CONSELLERIA D'HABITATGE, TERRITORI I MOBILITAT

Resolució de la directora general d'Harmonització Urbanística i Avaluació Ambiental per la qual es formula la declaració d'impacte ambiental del Projecte de parc fotovoltaic PFV Sencelles HIVE, ubicat al pol. 13, parc. 13, terme municipal de Sencelles (exp. 3A/2025)

La declaració d'impacte ambiental del Projecte de parc fotovoltaic PFV SENCELLES HIVE, ubicat al pol. 13, parc. 13, terme municipal de Sencelles, en el termes següents:

Imatges 1 i 2. Disseny d'implantació de la planta fotovoltaica.

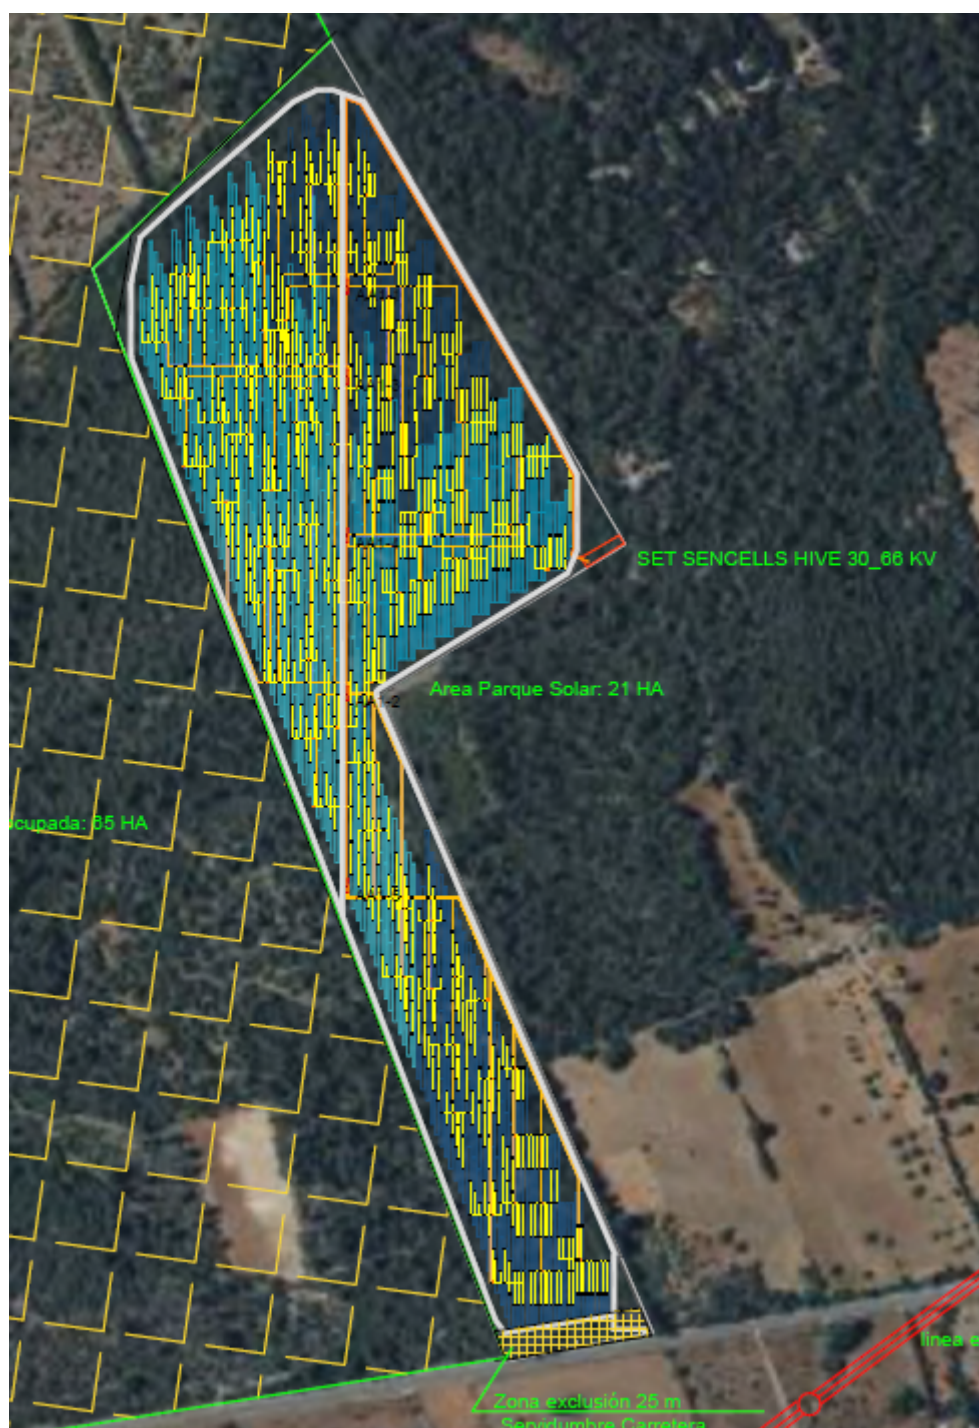
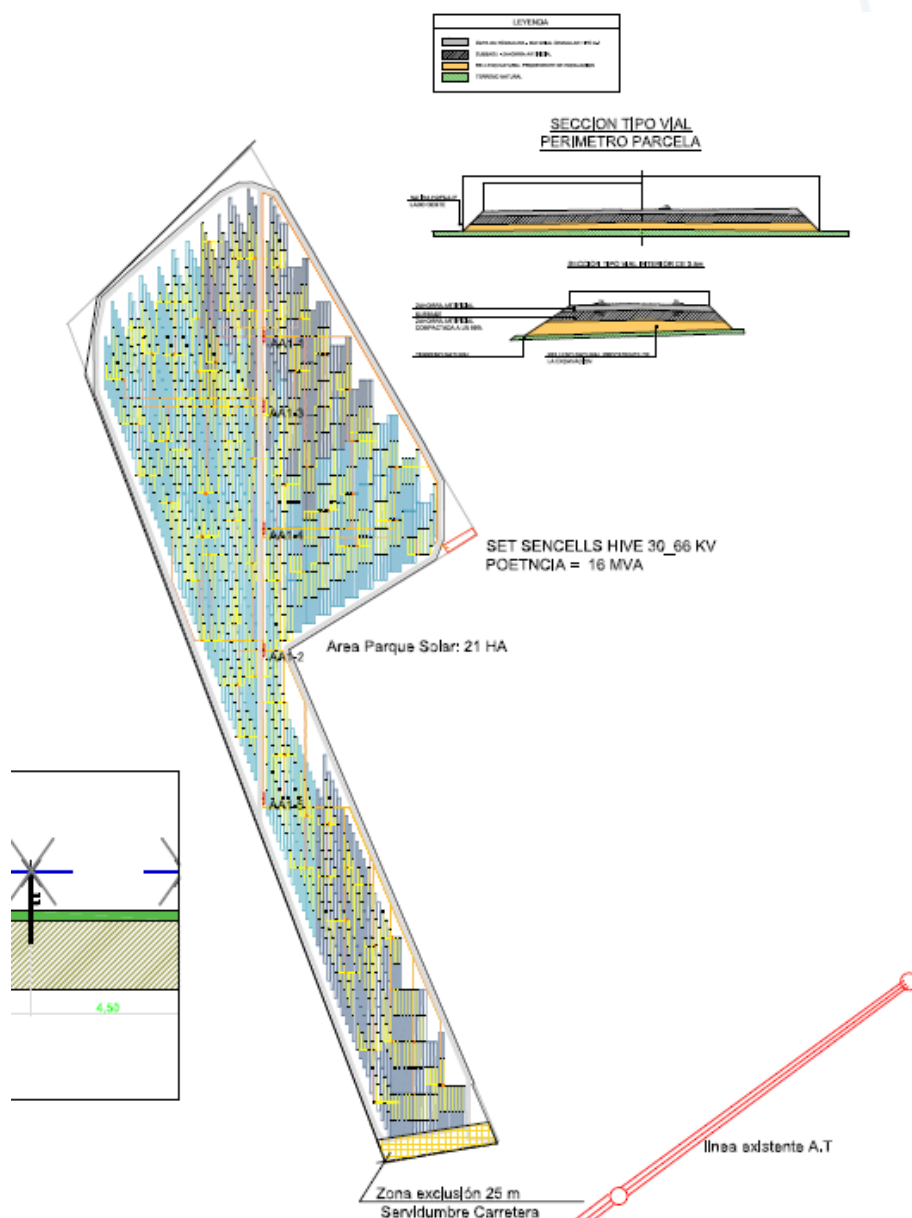
- SOL-A06: tot i que es prioritzen els límits parcel·lars pel disseny d'un camí perimetral, de manera interna a la superfície d'ocupació, es projecta un camí interior de traça totalment artificial que divideix diagonalment l'àmbit d'actuació en direcció nord-est sud-oest.

Imatge 10. Distribució dels Hàbitats d'Interès Comunitari (HIC) a la parcel·la 13.

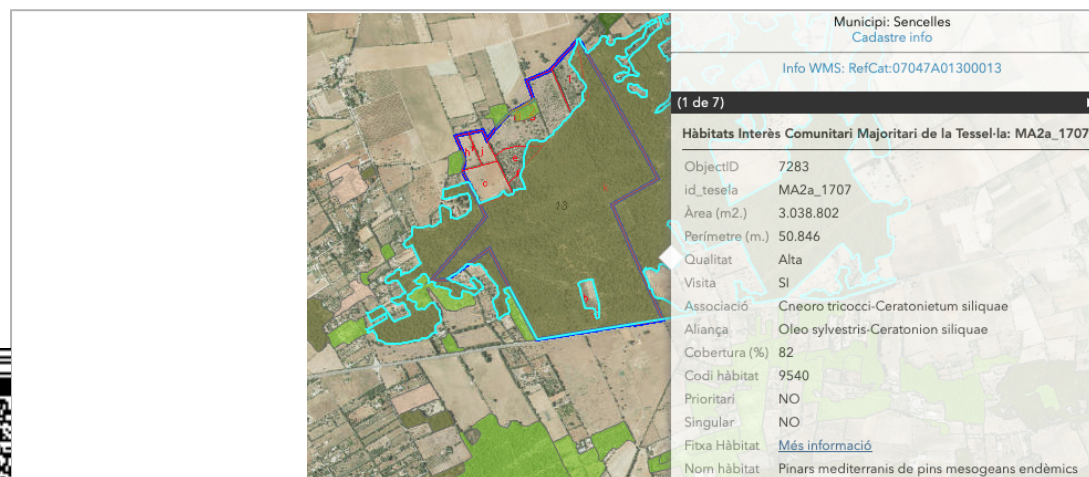
Segons l'exposat a l'apartat 5. Elements significatius de l'entorn del projecte, la totalitat de la superfície d'ocupació del parc fotovoltaic i una part del traçat de la línia d'evacuació, es projecta dins zones de masses arbrades i arbustives que, en conjunt, constitueixen els següents hàbitats d'interès comunitari: Pinars mediterranis de pins mesogeans endèmics (codi 9540); Matolls termomediterranis i predesèrtics (codi 5330); Prats i erms mediterranis amb gramínies i anuals, basòfils (*Thero-Brachipodietea*) (codi 6220*, hàbitat prioritari); Pendent rocallosos calcícoles amb vegetació casmofítica (codi 8210, hàbitat singular) i Alzinars *Quercus ilex* i *Quercus rotundifolia* (codi 9340).

- SOL-H01: a pesar que es justifica l'anàlisi dels components biòtics, el projecte implica l'eliminació d'una superfície considerable de vegetació conformada per hàbitats d'interès comunitari, respecte dels quals el condicionant ambiental estableix la necessitat d'adequar la implantació dels mòduls a la seva distribució així com, preservar els que tinguin un caràcter prioritari.
